POTENZIAMENTO PARCO EOLICO DI MACCHIA VALFORTORE – MONACILIONI – PIETRACATELLA – S. ELIA A PIANISI

INTEGRAZIONI

RAPPORTO

Con richiesta CTVA U.0001413 e DVA I.0009447 del 12/04/2019 relativa al progetto di potenziamento del parco eolico di Macchia Valfortore – Monacilioni – Pietracatella e S. Elia a Pianisi, la Commissione Tecnica di Verifica dell’Impatto Ambientale – VIA e VAS del Ministero dell’Ambiente e della Tutela del Territorio e del Mare (MATTM)– Dipartimento Ambiente e Energia – Ufficio Compatibilità Ambientale ha richiesto le seguenti integrazioni:

Figura 2-1- Stralci fuori scala delle cartografie allegate al PAI della Regione Molise inerenti i nuovi aerogeneratori R-MN03 – R-MN04 (cartografia in alto) e R-MN05 (cartografia in basso) con il tracciato degli accessi e dei cavidotti in progetto (<http://adbpcn.regione.molise.it/>).

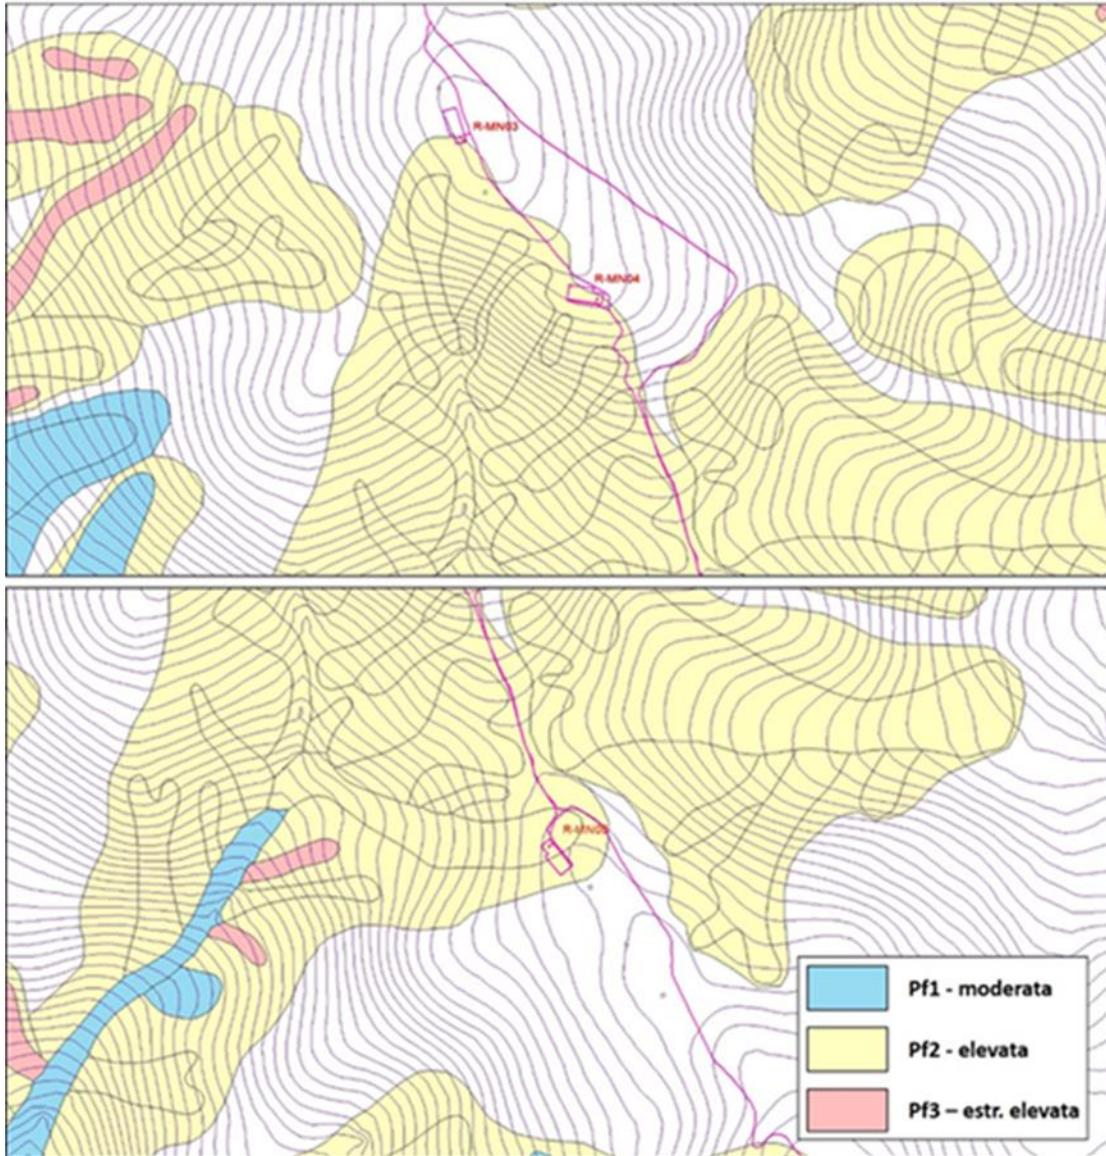
Evidenziare le problematiche eventuali legate alla presenza di aerogeneratori localizzati in aree e siti non idonei. In particolare per quanto riguarda gli aerogeneratori con numero 3, 4 e 5 che appaiono localizzati in aree non idonee del PAI. Verificare la compatibilità e dettagliare le eventuali mitigazioni previste in fase di cantiere.

L'analisi di dettaglio delle aree di localizzazione degli aerogeneratori R-MN03 R-MN04 e R-MN05, è riportata nella Relazione Geologica allegata al progetto (Rif. Doc. 815.R.004 – Cap. 7.1); di seguito si riporta uno stralcio delle relative conclusioni sulle considerazioni espresse in merito alla compatibilità con le indicazioni del PAI e degli altri strumenti di pianificazione consultati.

- a. R-MN03 è al limite con un'area a pericolosità elevata secondo il PAI. Il dissesto cartografato dall'IFFI e dal PAI a Sud dell'aerogeneratore in progetto si troverebbe ad oltre 70 metri dal limite inferiore della piazzola, ma al momento dei rilievi non sono state rilevate particolari deformazioni in atto nei pendii immediatamente a valle dell'area d'imposta.

- b. Il sito d'imposta di R-MN04 si trova poco a monte di un'area classificata come soggetta a frane superficiali diffuse e pericolosità elevata secondo il PAI. L'analisi delle immagini estratte dal sito di Google Earth Pro conferma la presenza di queste deformazioni superficiali a valle di R-MN04 tra il 2006 ed il 2016, che però in base a questi confronti non sembrano essere mai retrocessi, almeno alla risoluzione delle immagini disponibili. I rilievi effettuati fra agosto e novembre 2018, sembrano confermare tali ipotesi.

- c. Il sito d'imposta di R-MN05 ricade in un'area classificata come in frana e precisamente alla testa di un fenomeno di colata. Ai pendii a valle di R-MN05 è associato una pericolosità elevata secondo il PAI. In realtà dai rilievi eseguiti il sito ipotizzato per R-MN05 si trova in un'area pianeggiante che al momento dei rilievi non presentava alcun evidente indizio di deformazione in atto. L'area pianeggiante è interrotta da una scarpata subverticale costituita da orizzonti di arenaria mediamente cementata che si trova a circa a 35 metri a Ovest dal limite inferiore della piazzola in progetto. Dal confronto delle immagini estratte da Google Earth Pro tra il 2006 ed il 2016, il limite della scarpata non sembra essere variato sensibilmente, almeno alla risoluzione delle foto offerta dal sito. Solo a valle della scarpata la morfologia presenta segni evidenti di deformazioni in atto sino al fondovalle.

- d. Solo parte della piazzola ma non l'aerogeneratore R-MC03 (circa 20 metri) ricade parzialmente in un settore a pericolosità elevata secondo il PAI. Ciò è da ricondursi alla ipotizzata possibilità di regressione del fenomeno di colamento superficiale poco a valle classificato come attivo dal PAI. Il confronto delle immagini estratte da Google Earth Pro

Figura 4-1 – Parco eolico di Monacilioni: curve isofoniche di immissione specifica degli aerogeneratori in progetto con velocità del vento di 9 m/s al mozzo – Massimo livello emissivo – Parte NORD

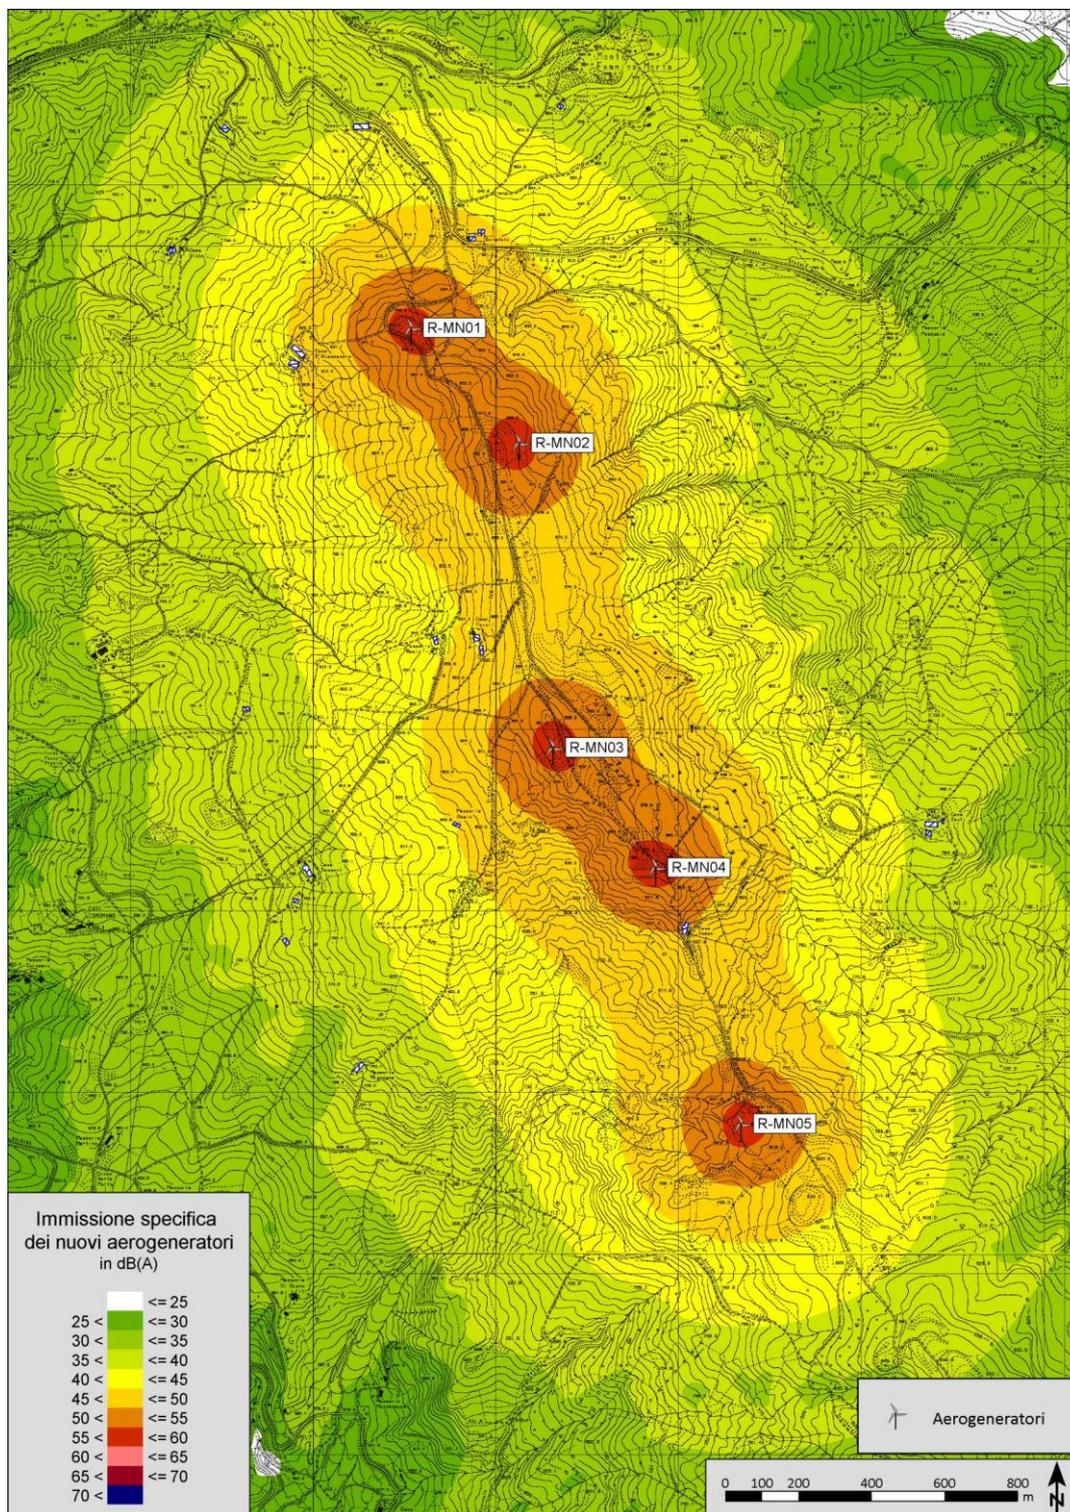
Per quanto riguarda l'impatto acustico cumulato inserendo nel modello di simulazione il clima acustico, ai recettori, di aerogeneratori di parchi eolici confinanti. Gli impatti cumulativi dovranno essere esaminati per la componente Paesaggio e per la componente Rumore. Evidenziare le eventuali mitigazioni previste nei loro confronti per quanto riguarda il cantiere e l'esercizio.

Come si evince dalla Figura 4-1, estratta dalla Relazione B8025645 – Valutazione di impatto acustico, il contributo del parco di Monacilioni nella direzione Ovest verso il parco, risulta di scarso rilievo, attestandosi al di sotto dei 35 dB già a partire da circa 800 m dalla futura R-MN01. Tale contributo si ridurrà ulteriormente con l'aumentare della distanza, sino a risultare di fatto ininfluenza rispetto al clima acustico e anche rispetto al livello di rumore residuo per eventuali ricettori situati nell'intorno del parco di Campolieto.

Figura 6-6 – Punti di monitoraggio per l'avifauna migratrice

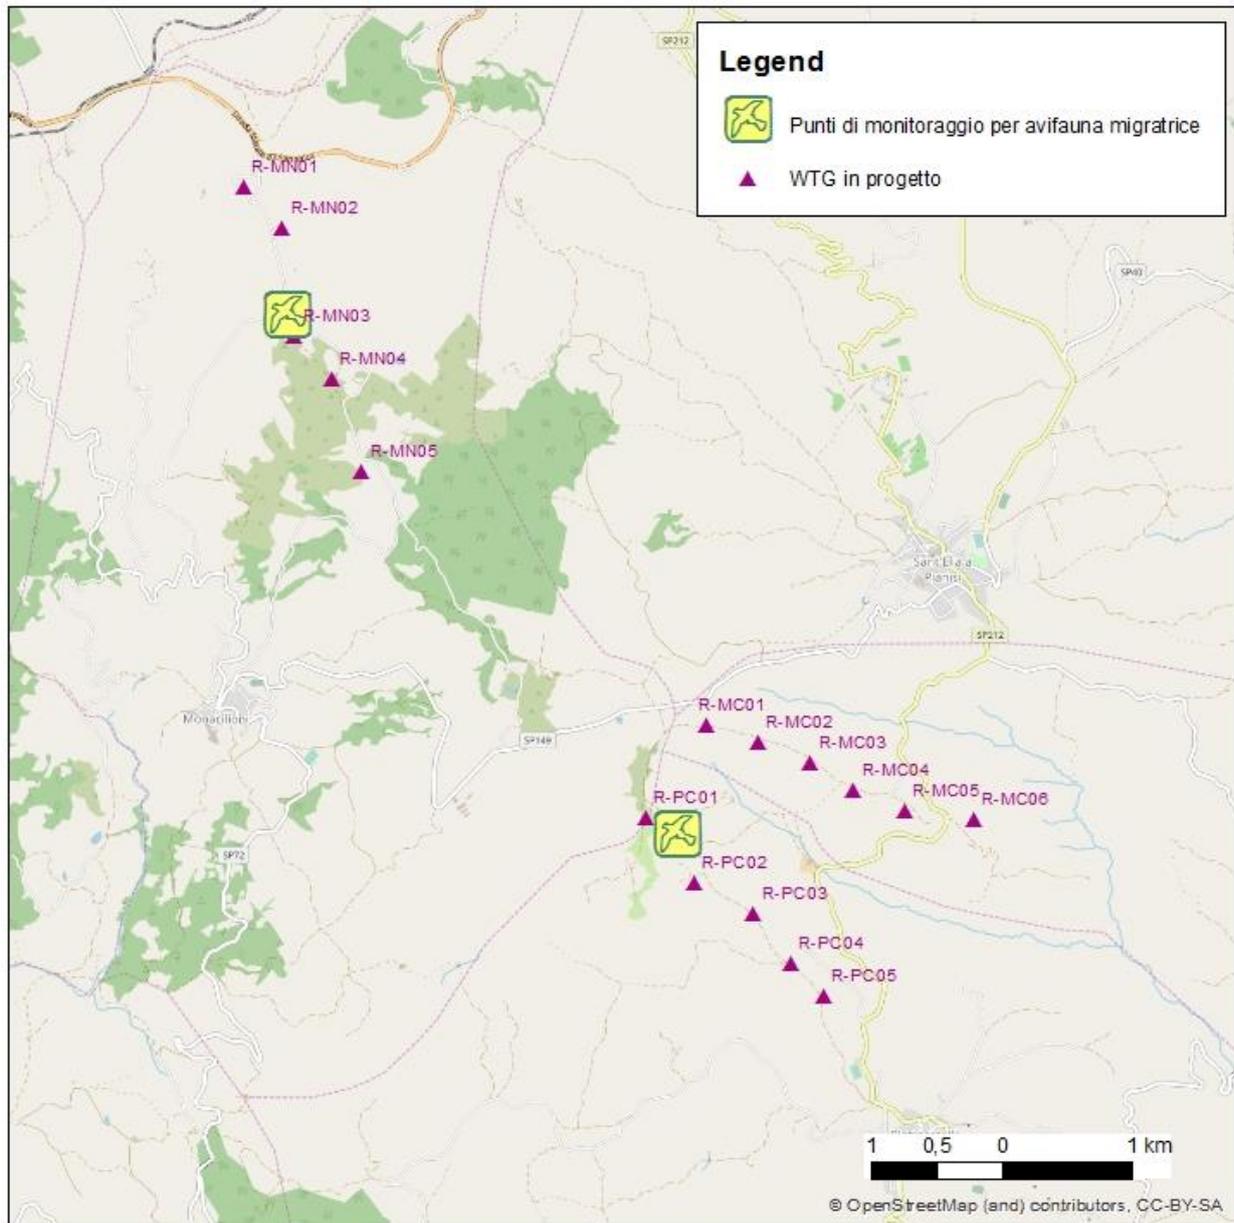
- *su tutte le specie migratrici e grandi veleggiatori potenzialmente vulnerabili elencati nella classificazione IUCN come CR, EN e VU., presenti nella scheda Natura 2000 del SIC "Bosco Cerreto" IT7222252;*
- *eventuali recenti monitoraggi in situ e/o su carcasse, effettuati in precedenza in area vasta.*

Il rilevamento prevede l'osservazione da un punto fisso degli uccelli sorvolanti l'area dell'impianto eolico, nonché la loro identificazione, il conteggio, la mappatura su carta in scala 1:5.000 delle traiettorie di volo (per individui singoli o per stormi di uccelli migratori), con annotazioni relative al comportamento, all'orario, all'altezza approssimativa dal suolo e all'altezza rilevata al momento dell'attraversamento dell'asse principale dell'impianto,

Il punto di osservazione è identificato da coordinate geografiche e cartografato con precisione; i punti di osservazione per l'avifauna migratrice sono riportati nella figura seguente.
